工程指示 / 要求簡箋 ENGINEER INSTRUCTIONS(E.I.)

工程指示編號:	EI- 8940	修改版本:	-
	HK- 0433		
工程編號:	J 856	工程名稱:	天榮站
收件人:	Maggie/生統/謝永林	發件人:	Charmant
工程項目:	T1 45-46/隔音窗補加鐵料	日期:	15/05/2025

附加工及位置圖

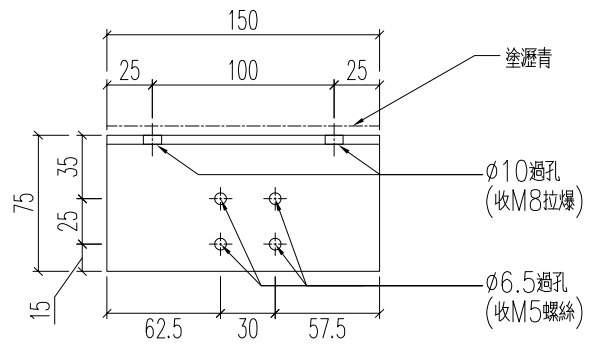
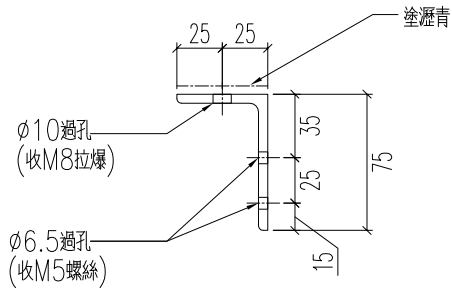
內容:
在T1, 45/F及46/F 現場發現與設計圖不同(原設計錯誤, 沒留意45及46樓層高度和標準層不同)
現需補加鐵料, 才能安裝隔音吊趟 (共9幅隔音吊趟受影響)
